Résumé de la rencontre  
DÉMARCHE DE CONSULTATION SUR LES IMPACTS DU PROJET MODIFIÉ  
RENCONTRE 3 – ENVIRONNEMENT ET PARC À RÉSIDUS  
DÉMARCHE D'INFORMATION-CONSULTATION PHASE IV  
Projet Lamaque Sud

18 MAI 2016

## RENCONTRE DE CONSULTATION 3 COMITÉ DE SUIVI PROJET LAMAQUE SUD

### Infrastructures pour l'entreposage de 4Mm<sup>3</sup> de résidus

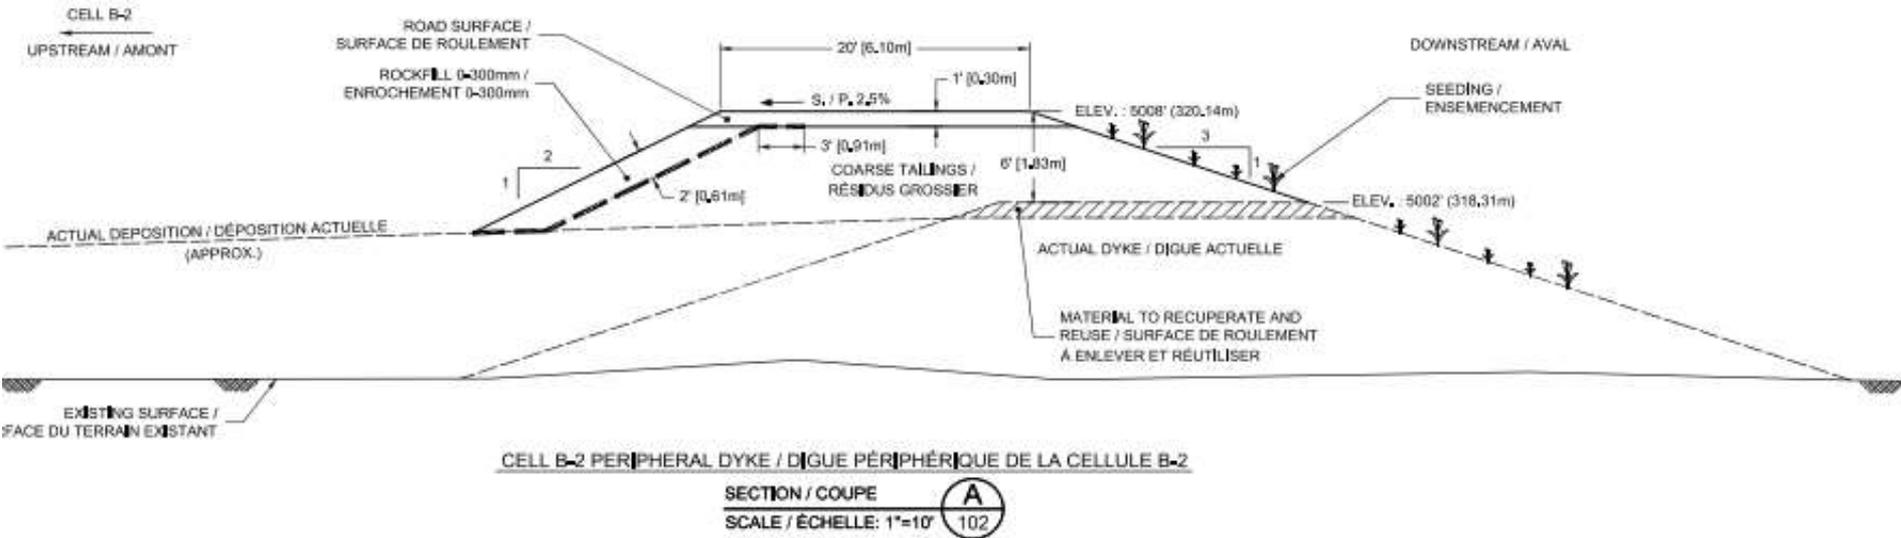
| Questions ou commentaires   | Réponses  |
|---|---|
| Pouvez-vous apporter des précisions sur les chiffres présentés sur le schéma du parc à résidus (cellules B1 et B2). | M. Chabot indique que c'est le niveau d'élévation proposé. Le rehaussement prévu sera d'environ 6 pieds.<br><br>Le parc à résidus doit avoir une capacité permettant de résister aux pires épisodes de pluies (1 : 2000 ans).     |
